Commune de BRANDO

RAPPORT D'ENQUETE PUBLIQUE

Demande d'Autorisation Environnementale
Remise en exploitation de la carrière de Brando
« Petre Scritte »

Commissaire Enquêteur : Frédéric Moretti

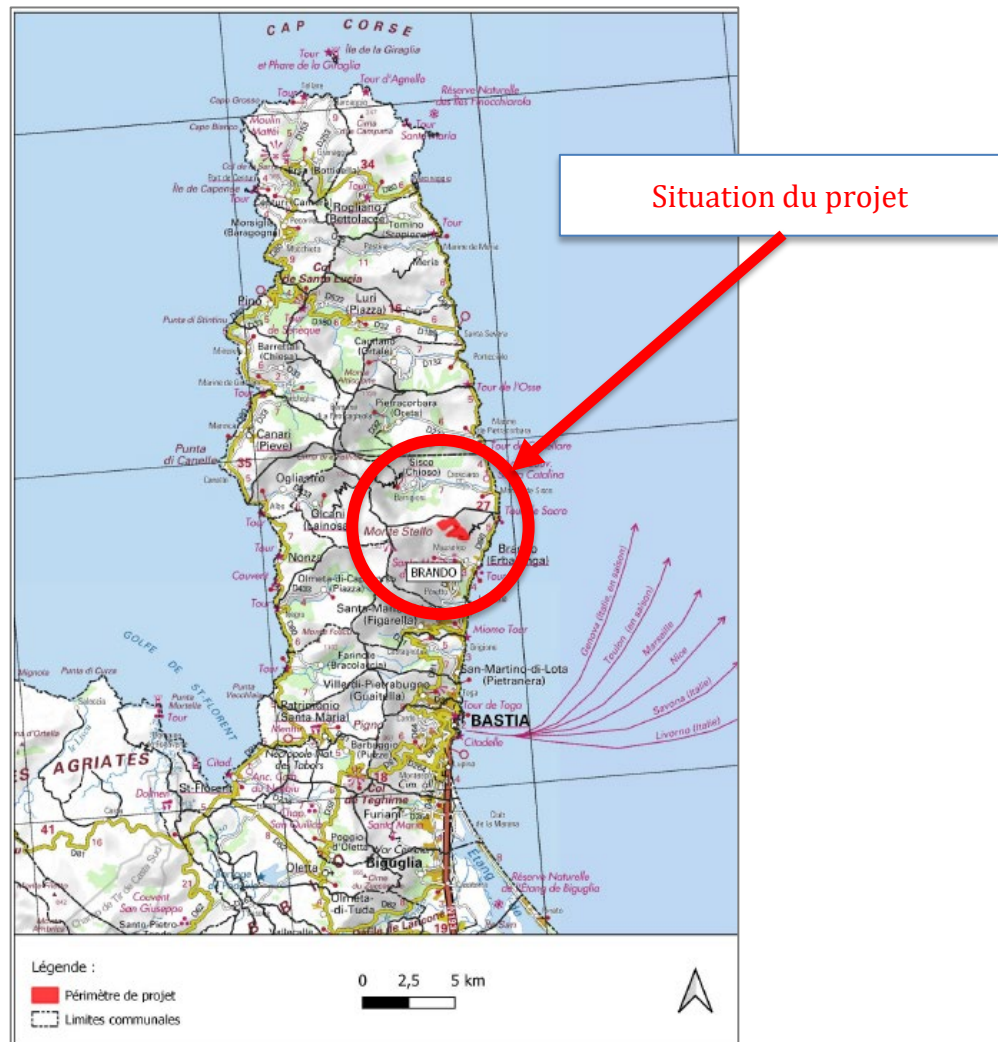
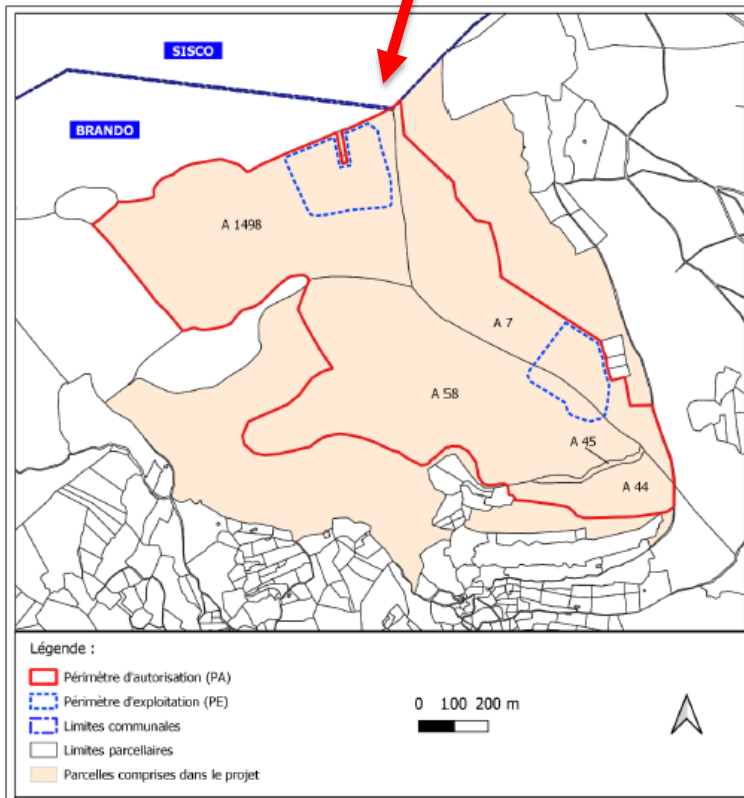
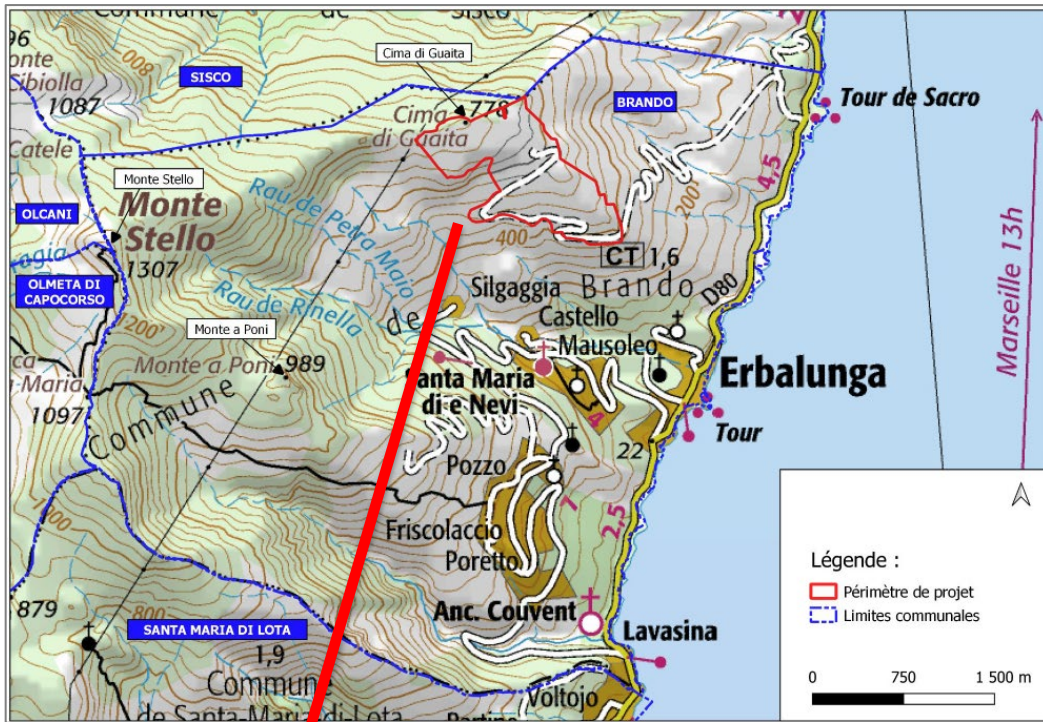
Il aurait été appréciable que ces références soient accompagnées du numéro de page renvoyant à ce document pour en éviter une exploration laborieuse.

S'il est entendu que le dossier a été pensé pour satisfaire à un formalisme souhaité par des experts en charge de son instruction, un effort de didactique, sans parler de vulgarisation, n'aurait pas été négligeable pour faciliter sa compréhension par un public profane en la matière.

Implantation des jauges pour le projet à venir

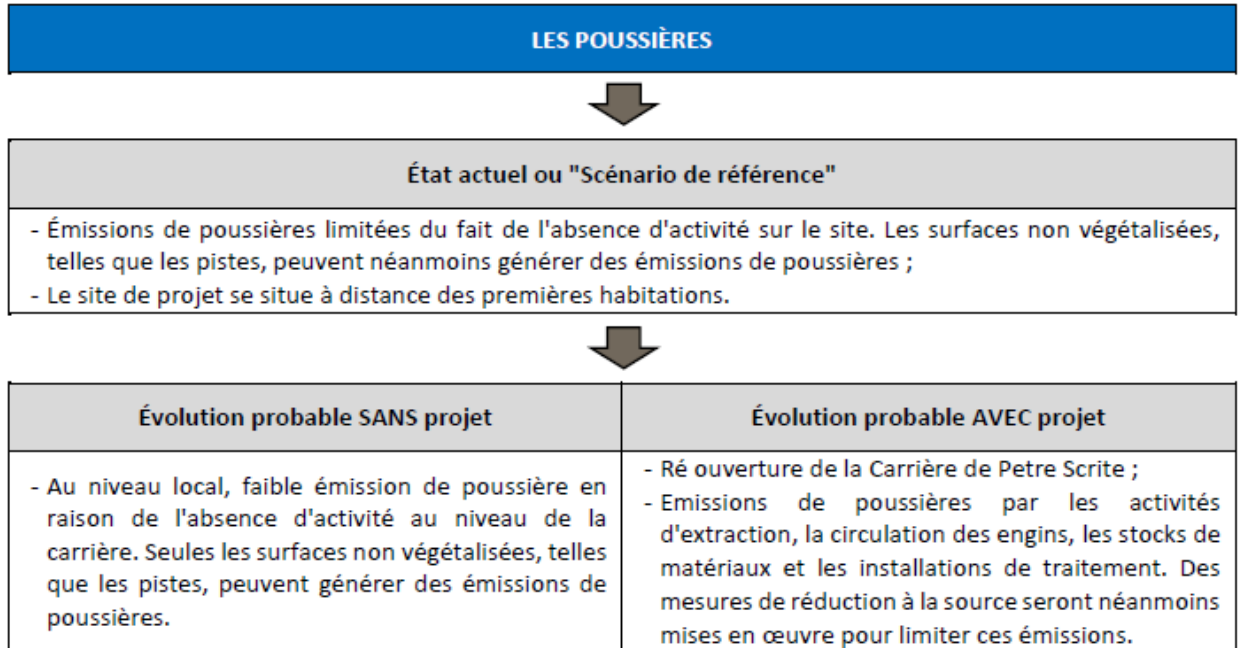
Bien qu'étant suffisant sur le plan réglementaire, j'estime que le schéma d'implantation devra être complété par d'autres points de mesures, tout au moins dans les premiers temps de fonctionnement de la carrière. Il conviendrait, à mon sens, de suivre beaucoup plus finement l'évolution des dépôts de poussières en provenance de la zone d'extraction, mais aussi celles produites par la piste, et cela tout particulièrement notamment au niveau des habitations situées à proximité.

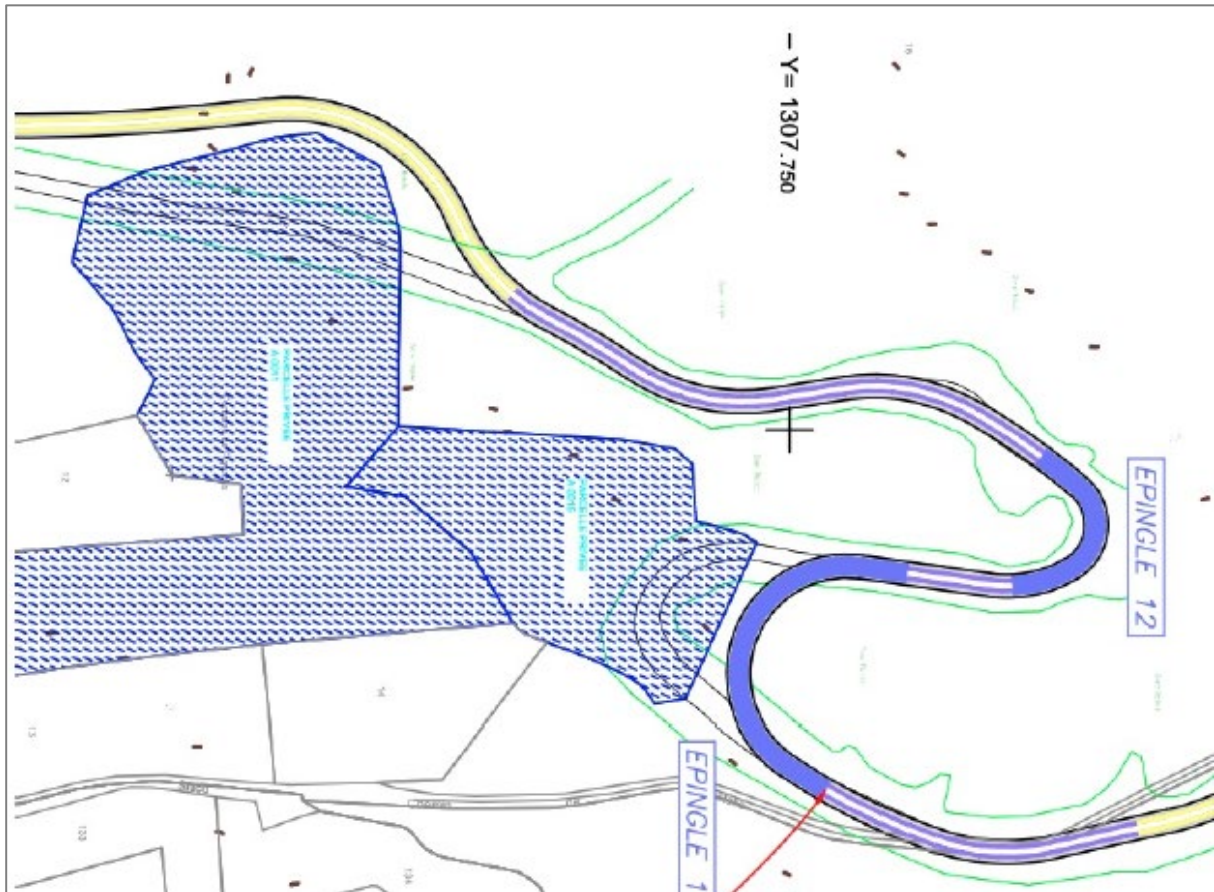
Observation CE : La lecture du dossier montre que la question de l'aménagement de la piste n'est pas tranchée. Aussi j'ai demandé au maître d'ouvrage de proposer un projet concret d'aménagement.

Le maître d'ouvrage précise que le tracé de la piste sera adapté pour n'emprunter que des parcelles communales couvertes par le contrat de forage (cf. la figure suivante).

5. Communiquer au CE les résultats de l'étude complémentaire amiante.

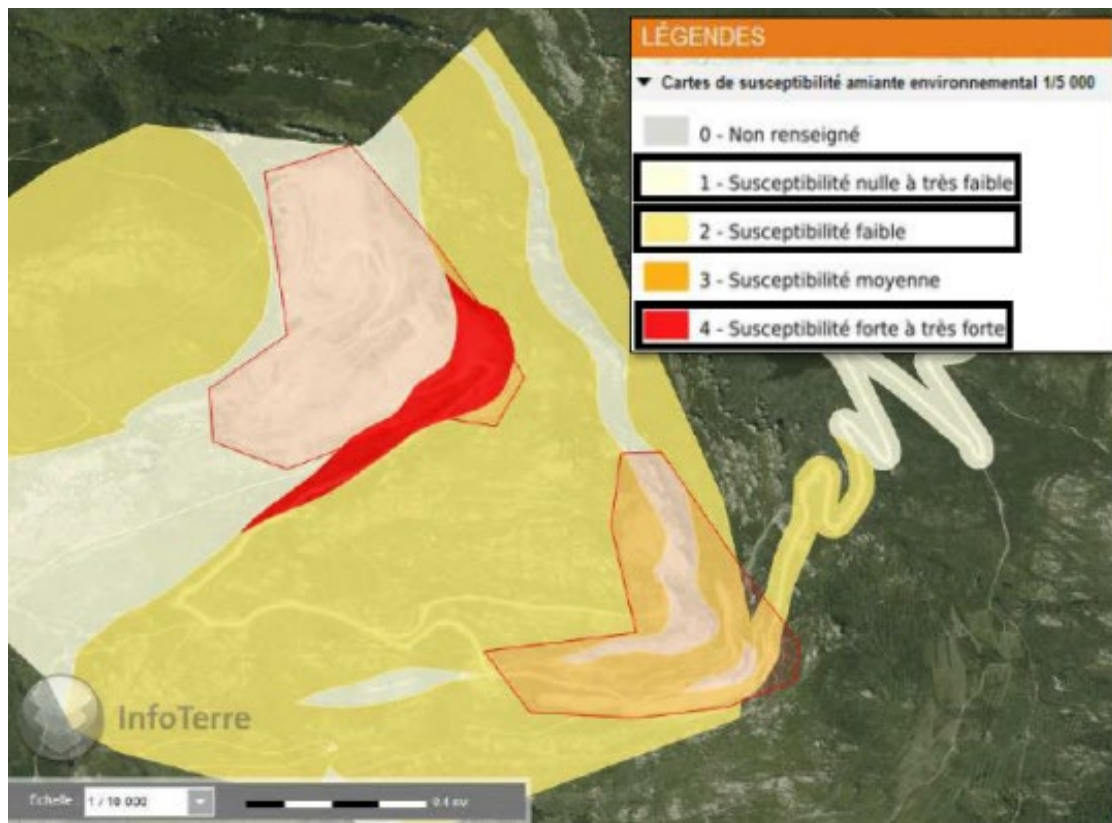
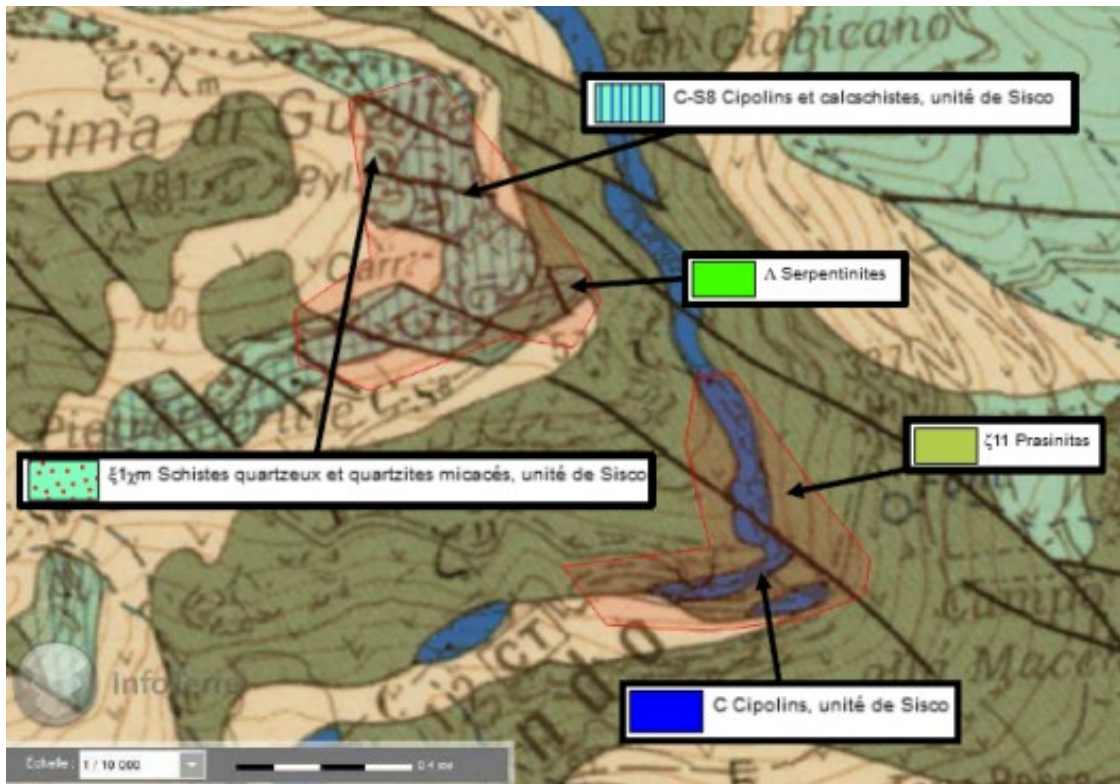
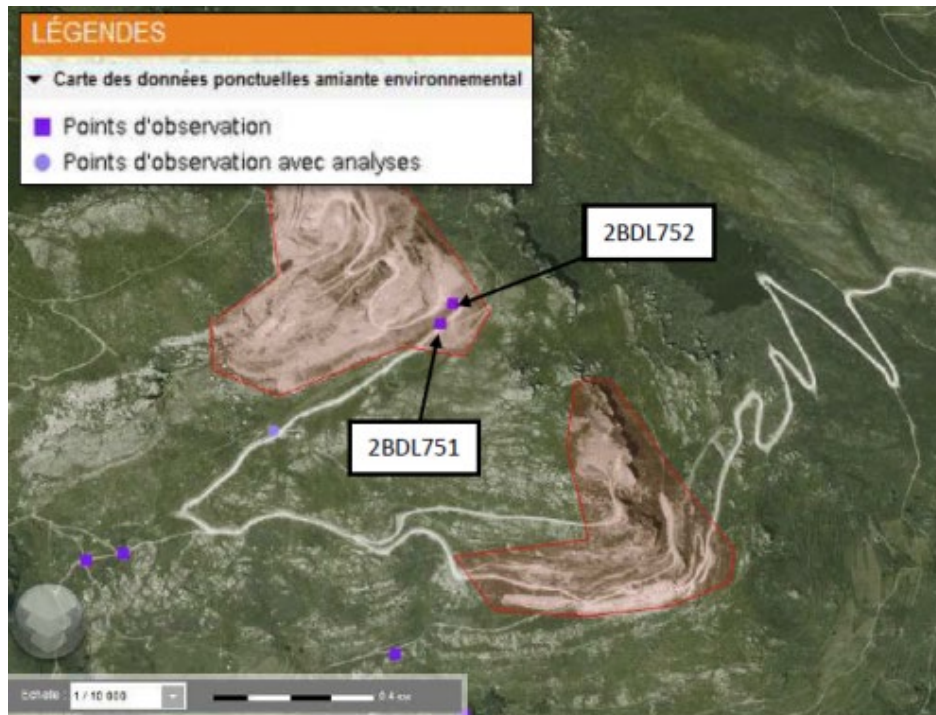
Une question en sens a été posée au maître d'ouvrage dans le cadre du PV de synthèse.

- Analyse de la bibliographie : 2 cartographies BRGM et 1 Infoterre
- Prélèvements de terrain : observation des affleurements et prélèvements pour analyse (selon la norme NF 94-001)

6. Communiquer au CE les résultats de l'étude routière actualisée.

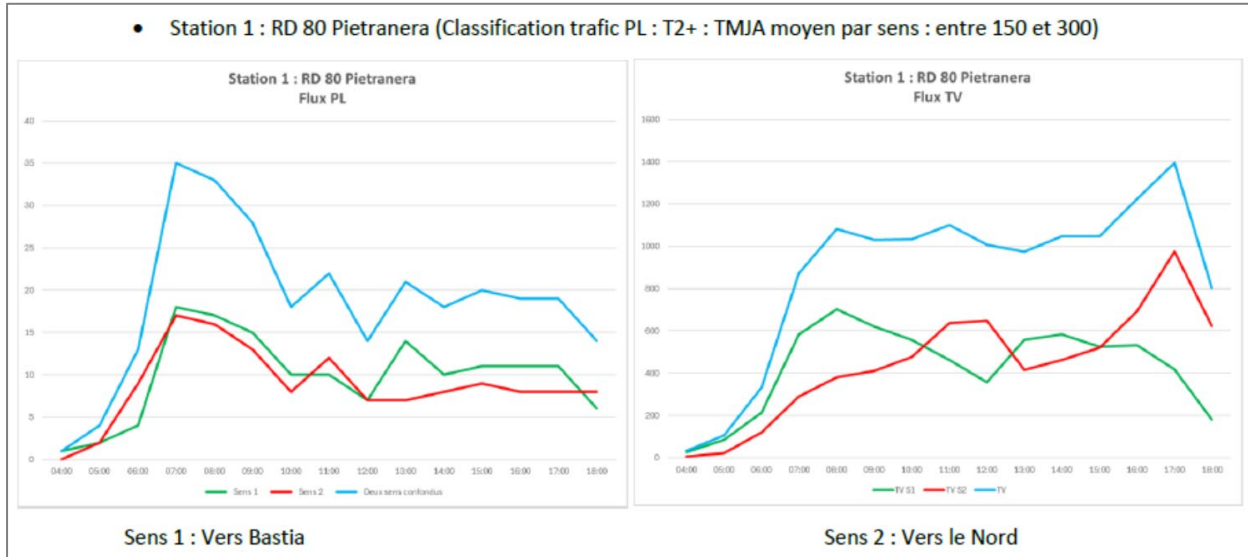
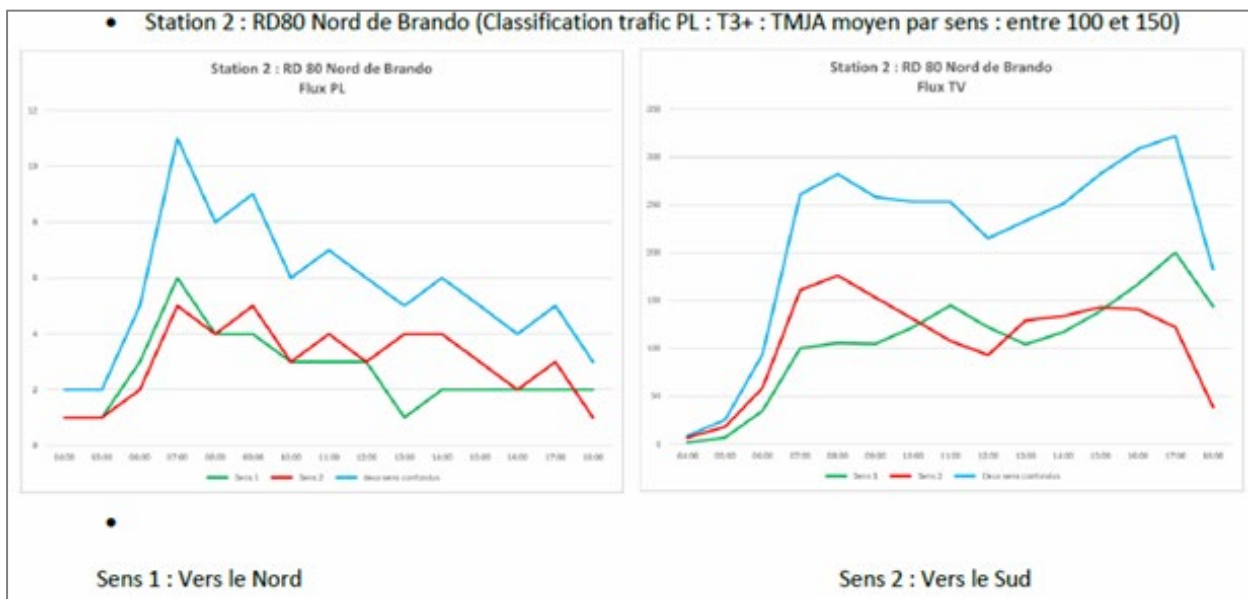
Une question a été posée au maître d’ouvrage dans le cadre du PV de synthèse pour que des données actualisées relatives au trafic soient communiquées au commissaire enquêteur dans les meilleurs délais.

- 20 PL/heure, circulant dans les deux sens, avec un pic à 35 PL entre 07h00 et 08h00
- 1000 VL/heure, circulant dans les deux sens, avec un pic à 1400 VL vers 17h00

- 6 PL/heure, circulant dans les deux sens, avec un pic à 10 PL entre 07h00 et 08h00
- 250 VL/heure, circulant dans les deux sens, avec un pic à 300 VL vers 17h00
